OZNÁMENÍ ZMĚNY OPŽP 2014+		číslo OZ: 7		
Zhotovitel:	STASPO spol. s r.o., Těšínská 254,716 00 Ostrava - Radvanice			
Investor:	Město Kopřivnice	Datum: 4.5.2020		
Název akce: Odkanalizování místních částí Vlčovice a Mniší				
Registrační číslo: CZ.05.1.30/0.0/0.0/17_071/0006976				
Způsob odeslání / předání datum:	poštou <input type="checkbox"/>	e-mailem <input type="checkbox"/>	faxem <input type="checkbox"/>	osobně <input checked="" type="checkbox"/>
Odkazy na	specifikaci:	viz. příloha		
	na výkresy:	viz. příloha		
	na rozpočtové podklady:	viz. příloha		
	na jinou část smlouvy:	-		
Stavební objekt (číslo a název): TZ 01.1 Kanalizační stoky Vlčovice				
Původní řešení: Protlaky ručně kopané pažením do ocelové chráničky DN800, protlak č.1 délky 17,5 m vystrojený potrubím PVC-U DN300 na stoce A v úseku mezi šachtami Š-A43 a Š-A44, protlak č.2 délky 16,5 m vystrojený potrubím PVC-U DN300 na stoce C3 v úseku mezi šachtami Š3 a SP4 a protlak č.3 délky 17 m vystrojený potrubím PP DN300 na stoce A v úseku mezi šachtami Š-A15 a Š-A15.

ZMĚNOVÝ LIST OPŽP 2014+		číslo ZL: 7
Zhotovitel:	STASPO spol. s r.o., Těšínská 254,716 00 Ostrava - Radvanice	
Změnový list vystavil:	[REDACTED]	
Datum:	1.8.

Podélný profil stoky C3
MĚŘITKO 1:250 / 100

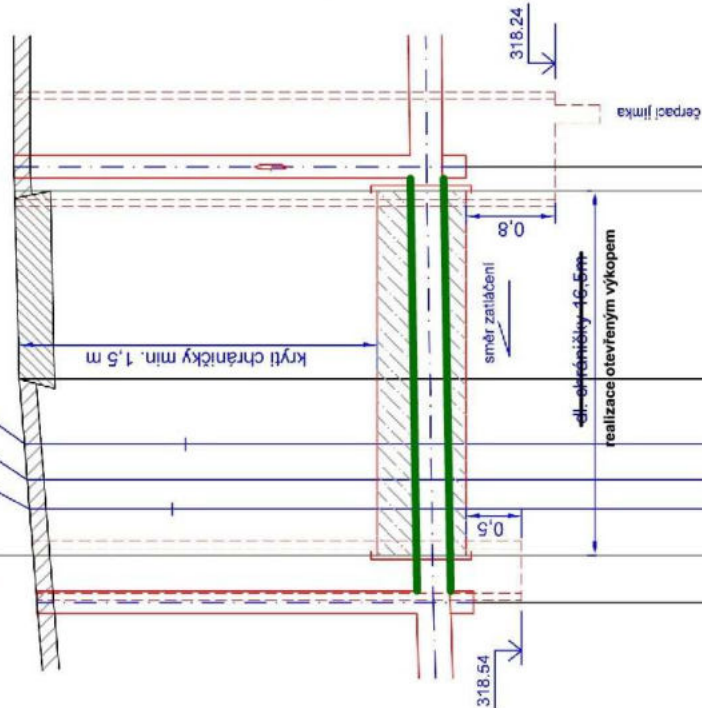
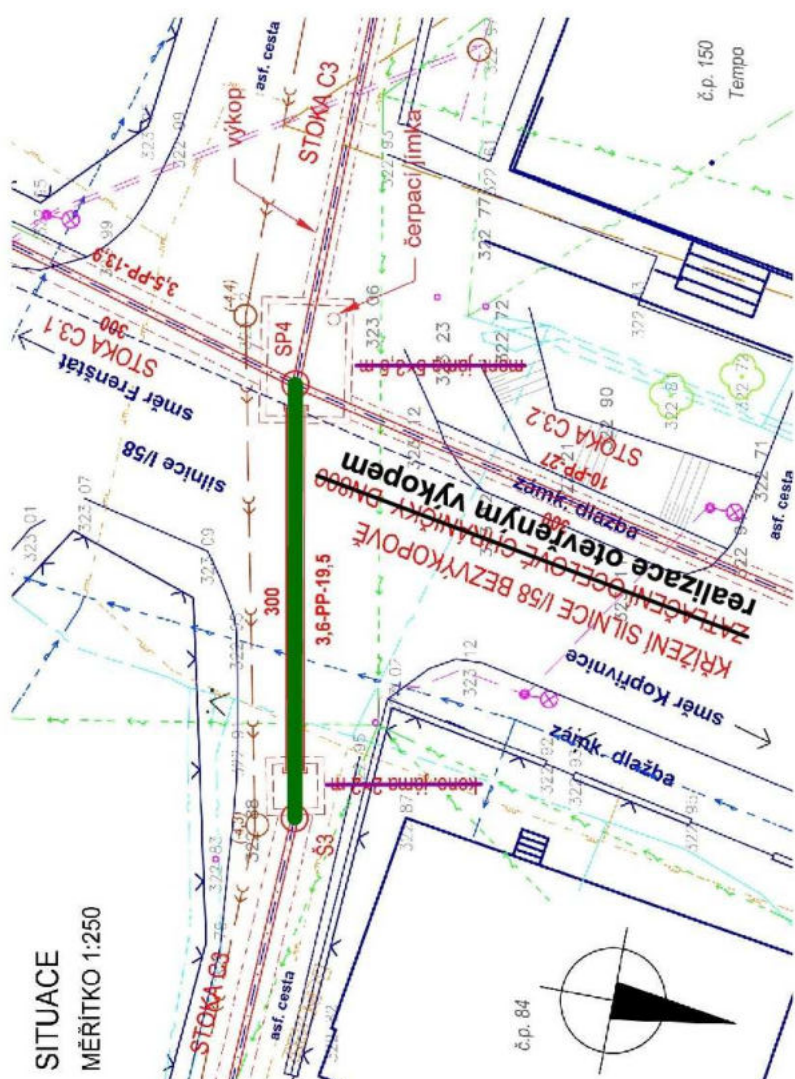
Ředitelství silnic a dálnic ČR, Správa Ostrava byla doručena Vaše žádost o změnu provedení uložení kanalizace pod silnicí č. I/58, parc. č. 981/1 v k.ú. Vlčovice, v cca 17,0 km jejího provozního staničení, která je prováděná v rámci stavby „Odkanalizování místních částí Vlčovice, Mniší“.

Původně odsouhlasené řešení provedení předmětné stavby (umístění ocelové chráničky DN 800 pod komunikaci, pomocí zatlačovací chráničky s ručním odtěžním zeminy) není možné realizovat.

Po vykopání startovacích a cílových jam pro zatlačení chráničky bylo zjištěno, že zeminu v místě zatlačování tvoří štěrkopisky, viz. předložený geologický průzkum. V této zemině není tudíž možné provést zatlačení s ručním odtěžením zeminy, protože by docházelo k vysypávání zeminy nad chráničkou a mohlo by dojít k poklesům komunikace. V návaznosti na tento problém, byl proveden protlak s řízeným zatažením potrubí DN 300 bez chráničky a vzhledem ke geologii došlo k enormnímu nárůstu síly pro zatažení potrubí, a tím se potrubí přetřhlo. Poté byla vyzkoušena varianta protlaku zatlačení ocelové chráničky, na základě pilotního vrtu, který se bohužel nepodařilo udržet v profilu protlaku, a pilotní vrt vybočil ze směru.

Vzhledem ke složitosti geologických podmínek je jediná varianta, a to pokládku potrubí provést otevřeným výkopem s následným zásypem a obnovou komunikace.

Vzhledem ke složitosti geologických podmínek v daném místě, Ředitelství silnic a dálnic ČR, Správa Ostrava se změnou provedení uložení kanalizace pod silnicí č. I/58 **souhlasí**, za předpokladu splnění níže uvedených podmínek:

- V silničním tělese komunikace č. I/58 bude dodrženo minimální krytí stavby dle ČSN 73 6005 „Prostorové uspořádání sítí tech. vybavení“ min. však 1,20 pod niveletou vozovky.

- Stavba bude uložena do samostatné chráničky.
- V případě větších hloubek prováděného výkopu nad 1 m bude výkop prováděn stupňovitě tak aby byl eliminován vznik kaveren v podkladních vrstvách vozovky.

- Po ukončení výkopových prací bude výkop zasypán štěrkovým materiálem a hutněn po vrstvách 20 cm v souladu s čl. 7 Technických podmínek 146.
- Oprava podkladní asfaltové vrstvy bude přesahovat přes výkop 1 m (před a za ním), boční přesah odstupňovat, podkladní vrstvu po 25 cm oproti zásypu výkopu.

- Podkladní vrstva bude provedena ve standardu ACP 16 + tl. 70, ALC 16S mod. tl. 70 mm, obrusná vrstva SMS 11S mod. tl. 45 mm a na šířku dvou jízdních pruhů vozovky silnice č. I/58.
- Pracovní spáry budou ošetřeny prořezáním a zalitím mod. asfaltovou zálivkou, případně bitumenovým páskem.
- Deformace krytu silnice č. I/58 (definované v TP 82 a TKP 7) způsobené sedáním zásypu budou postoupeny žadateli k řešení a ten bez odkladu zahájí úkony vedoucí k odstranění závad ve sjízdnosti silnice č. I/58.
- Vodorovné dopravní značení bude provedeno v plastu.
- Rovněž bude obnovena protismyková úprava v místě přechodu pro chodce.
- Po dokončení stavby budou všechny pozemky ve vlastnictví ŘSD ČR uvedeny do původního stavu včetně zhutnění podkladních vrstev zásypu.
- Prováděnými pracemi nedojde ke zhoršení stávajícího odvodnění silnic ani pozemků v majetkové správě ŘSD ČR, Správa Ostrava.

podélný profil stoky A
 MĚŘÍTKO 1:250 / 100

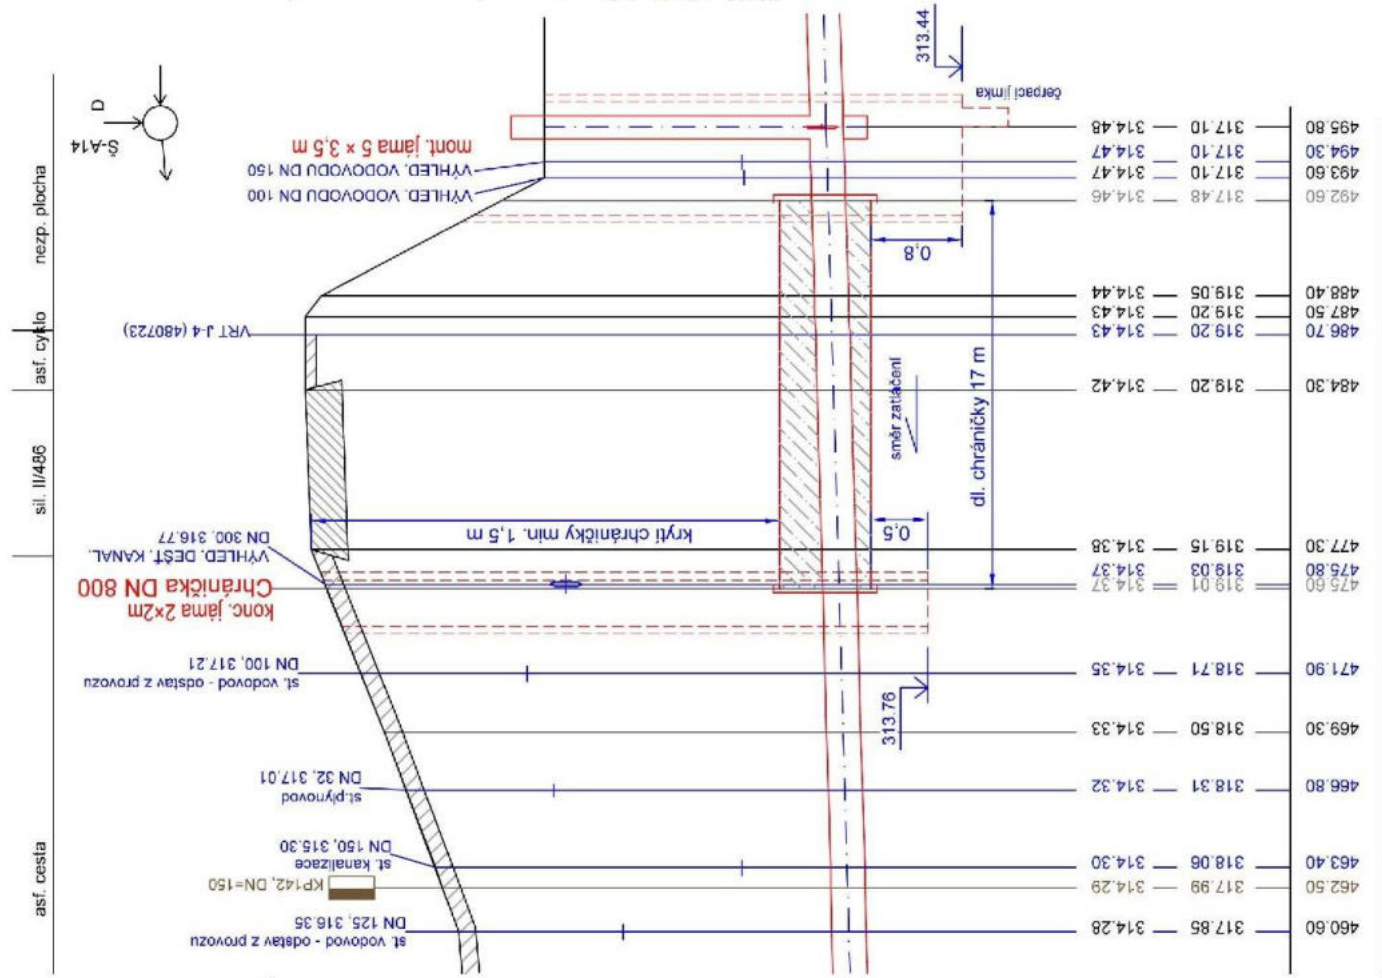
Návrh řešení: Protlak č.1 délky 17,5 na stoce A v úseku mezi šachtami Š-A43 a Š-A44 bude řešen zatažením tlustostěnného potrubí PP SN16 DN300, jenž bude zároveň plnit funkci kanalizačního potrubí. Zbytek úseku bude proveden otevřeným výkopem se zachováním stejného potrubí jako zatahované potrubí, tedy PP SN16 DN300, aby nebyla změna potrubí mezi šachtami. Protlak č.2 délky 16,5 na stoce C3 v úseku mezi šachtami Š3 a SP4 bude řešen otevřeným výkopem s povrchovou úpravou dle požadavků ŘSD. Protlak č.3 délky 17 na stoce A v úseku mezi šachtami Š-A13 a Š-A14 bude řešen dle původní projektové dokumentace, ale na základě geologického průzkumu se mění třída těžitelnosti zeminy z důvodu výskytu horniny s třídou těžitelnosti 5.				
Zdůvodnění řešení: Změna protlaku č.1 délky 17,5 na stoce A v úseku mezi šachtami Š-A43 a Š-A44 a změna protlaku č.2 délky 16,5 na stoce C3 v úseku mezi šachtami Š3 a SP4 je z obdobných důvodů, jako změna č. 4, která řešila sesuv kameniva do výkopu. Při zatlačování ocelové chráničky DN800 a ručním odtěžováním zeminy je vysoké riziko vysypávání čela protlaku do potrubí a vznik kaverny nad ocelovou chráničkou. Tímto by vzniklo vysoké riziko sedání zeminy nad protlakem a tím sedání komunikace ve správě ŘSD. Změnu protlaku č.3 délky 17 na stoce A v úseku mezi šachtami Š-A13 a Š-A14 nebylo možné projektantem předvídat, geologické průzkumy nenaznačovaly v dané lokalitě horniny s touto třídou těžitelnosti.
